PLAN LOCAL D'URBANISME

COMMUNE DE SAINT-JEAN-BONNEFONDS

NOTICE EXPLICATIVE
DE LA MODIFICATION SIMPLIFIÉE n°1

Périmètre d'Attente de Projet d'Aménagement Global

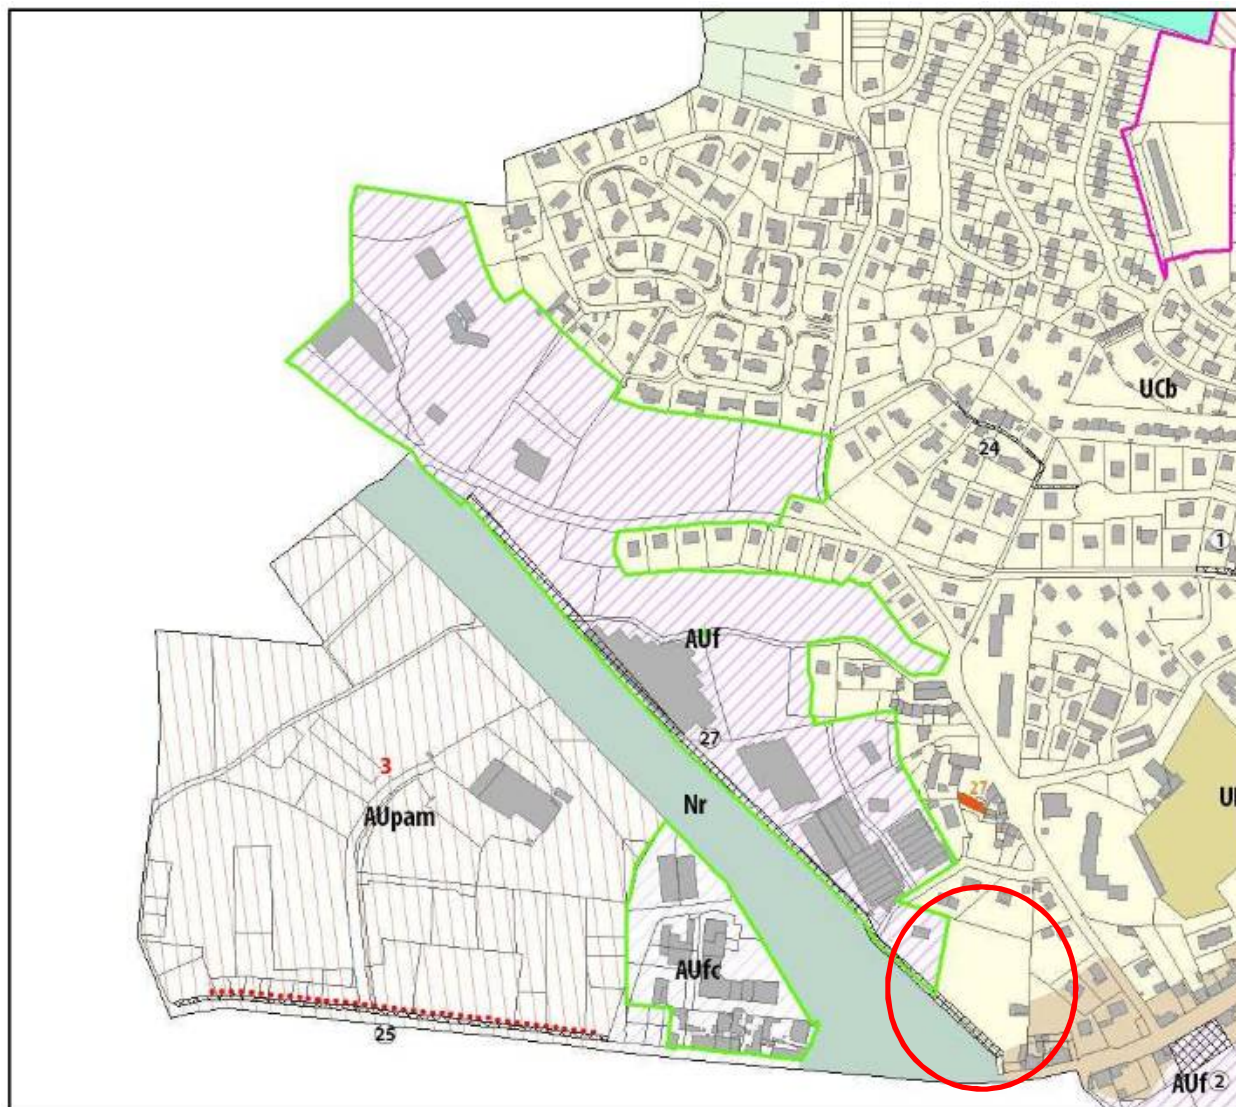
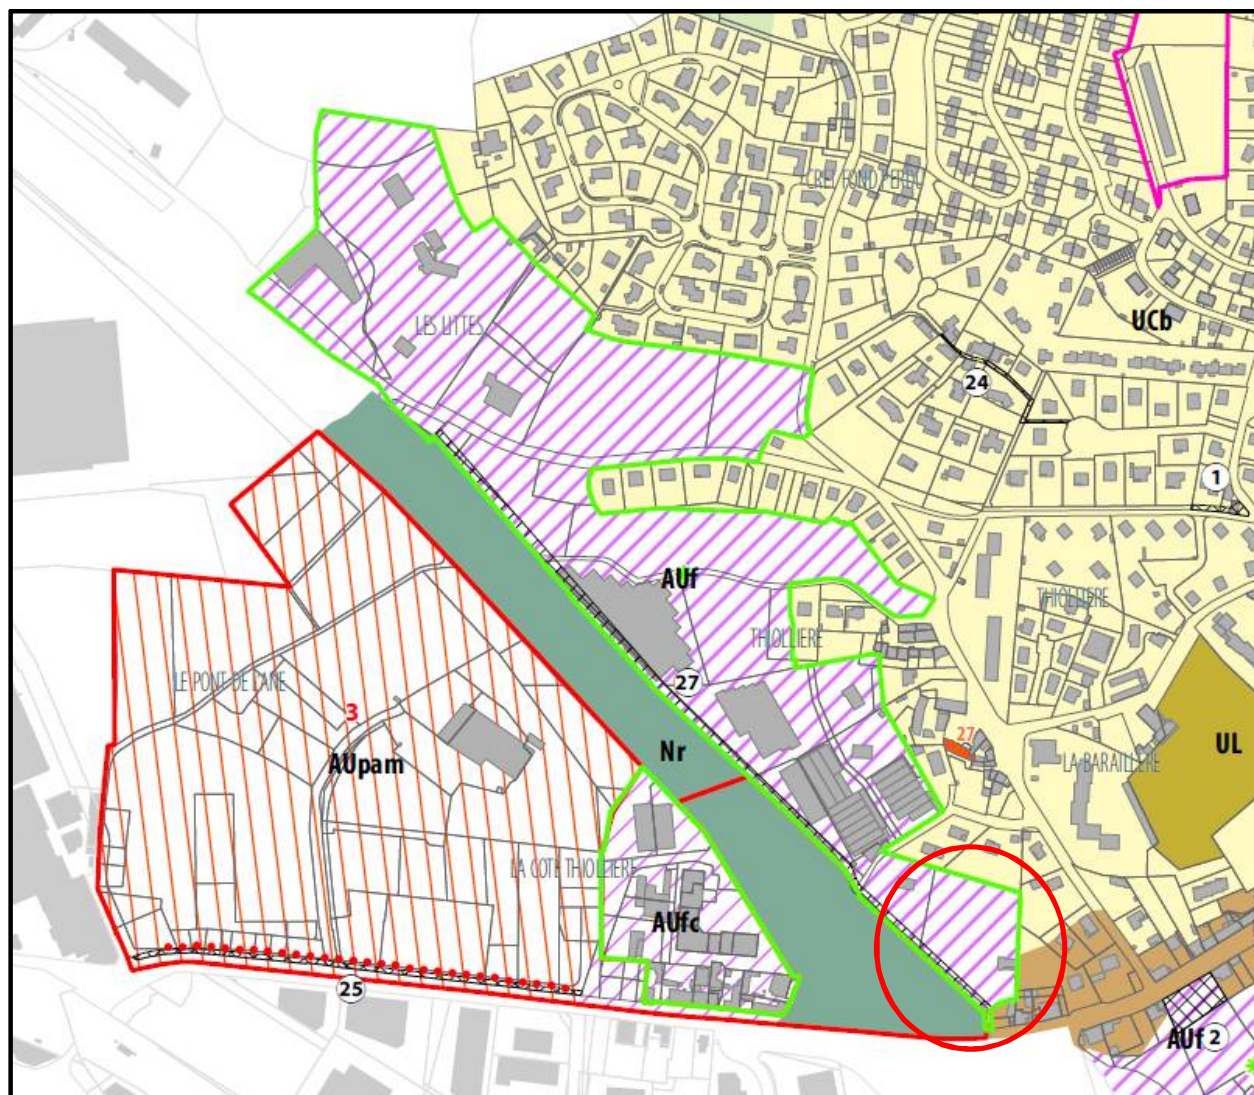
- de rectifier une erreur matérielle relative à l'emprise du Périmètre d'Attente de Projet d'Aménagement Global (PAPAG) qui figure sur le règlement graphique du PLU et le document du PAPAG, son emprise ayant été réduite en en excluant la parcelle cadastrée section AR n°75, en contradiction avec le point 4.20 de la délibération d'approbation du PLU,
- d'améliorer sur le règlement graphique la lisibilité de la modification d'un axe de ruissellement effectuée lors de l'approbation du PLU sur la base de l'étude de DECLIC Infra, conformément au point 4.14 de la délibération d'approbation (parcelles cadastrées section AB n°40 et 184).

Rectification du périmètre

- 4.20 exclure la parcelle AR75 du PAPAG et la classer en zone UD, car le PPRM rend son accès non modifiable.

PAPAG

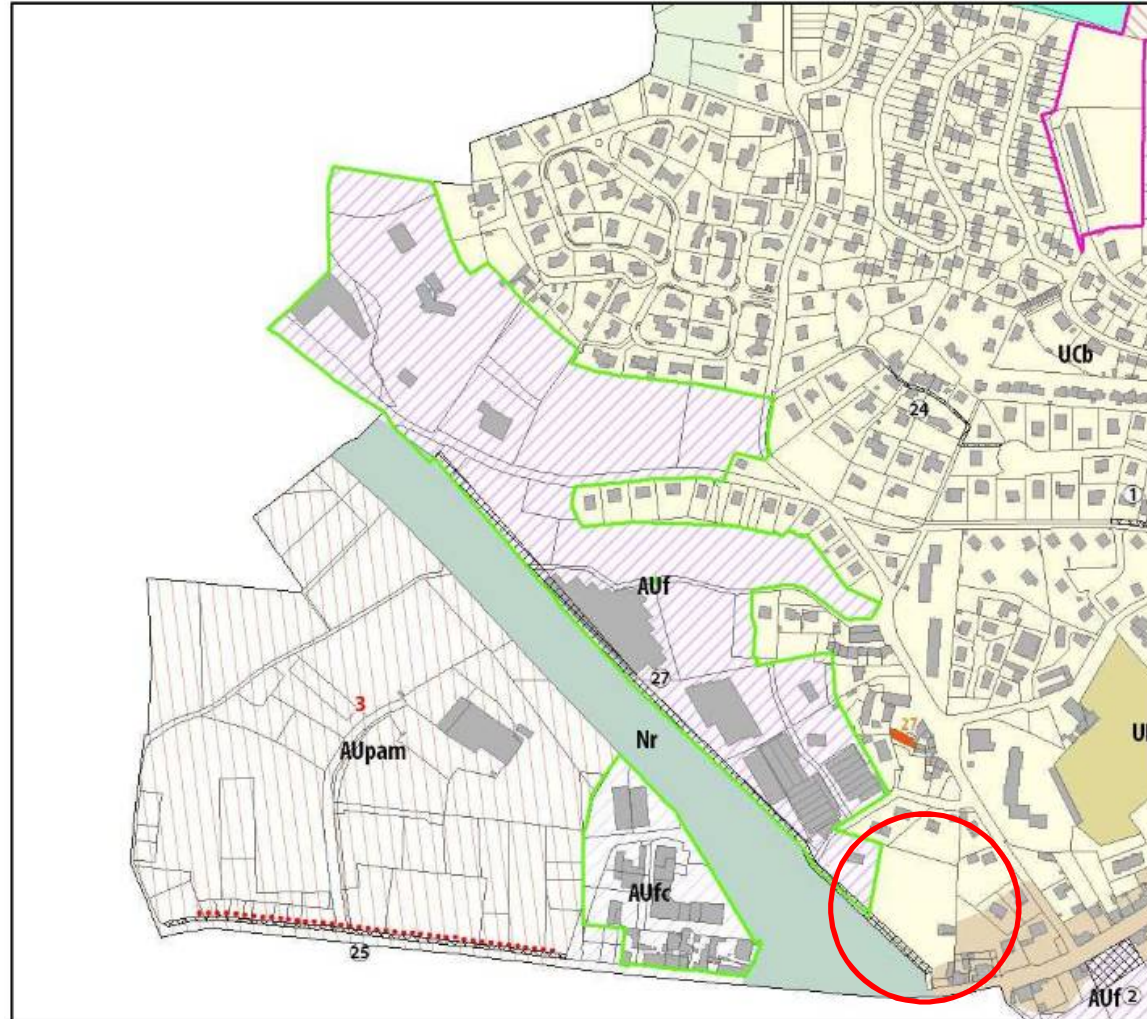
Il convient donc de rectifier cette erreur matérielle et de mettre ces deux pièces en cohérence avec la délibération d'approbation du PLU de Saint-Jean-Bonnefonds du 27 mars 2020 (point 4.20).

Rectification du périmètre du PAPAG - parcelle AR 75

AXE DE RUISSELLEMENT

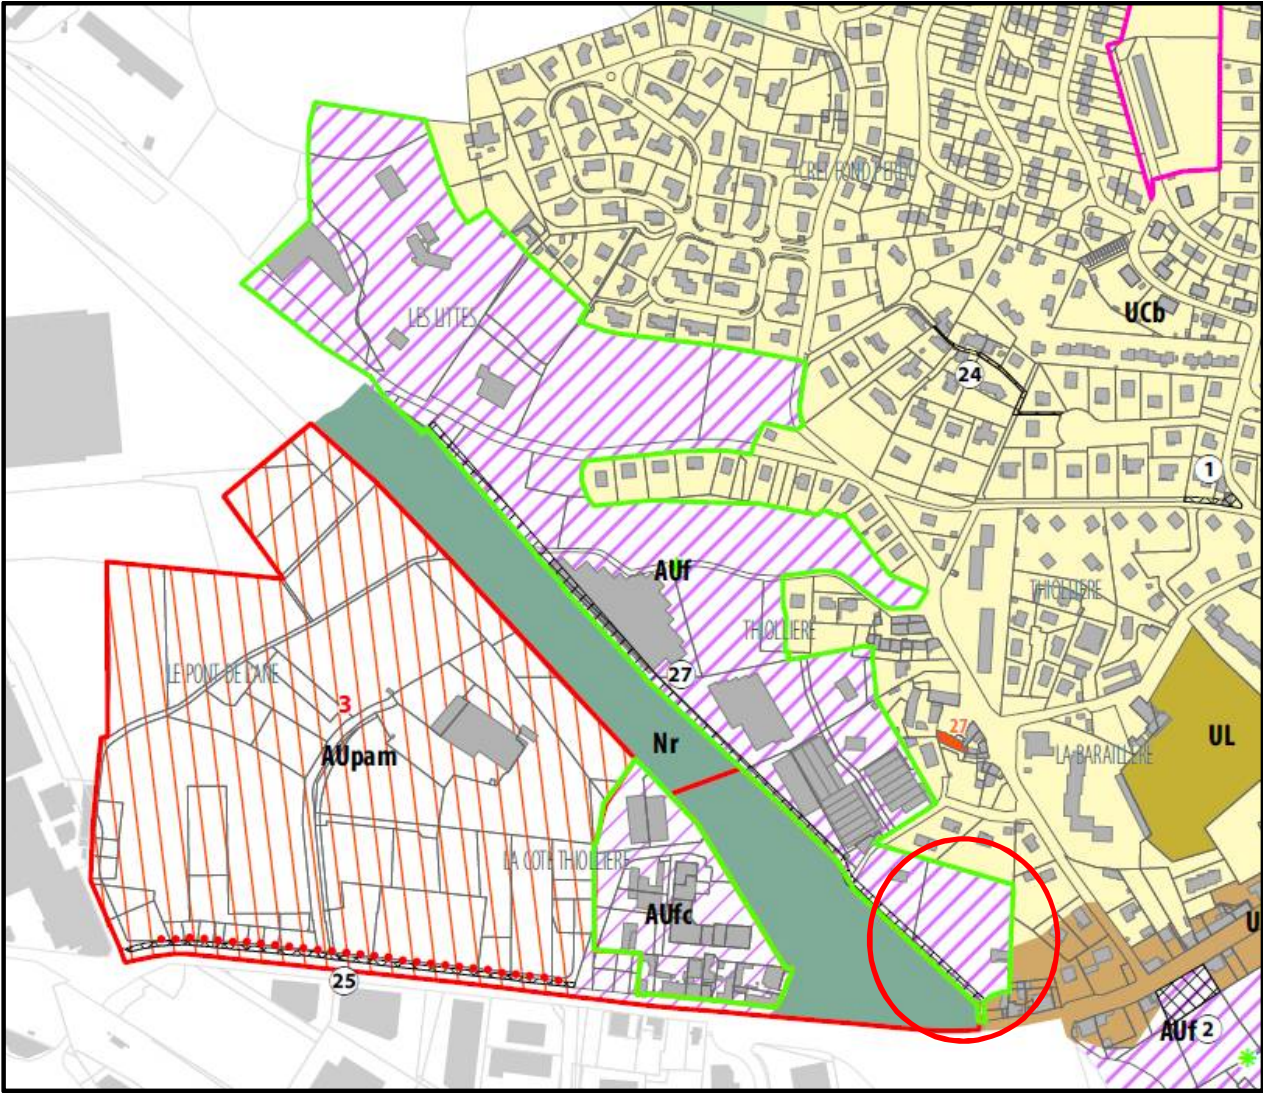
Il convient donc de rectifier le règlement graphique sur ce point pour en améliorer la lisibilité et être cohérent avec l'étude de DECLIC et la délibération d'approbation du PLU de Saint-Jean-Bonnefonds du 27 mars 2020 (point 4.14).

Amélioration de la lisibilité de l'axe de ruissellement - parcelles AB 40 et 184

Prise en compte : l'étude du bureau d'études DECLIC, remise lors de l'enquête publique, permet de préciser la topographie et de déplacer, sans en modifier la superficie, l'emprise de l'axe de ruissellement identifié dans l'étude PROGEO. Le projet de PLU est modifié en conséquence.
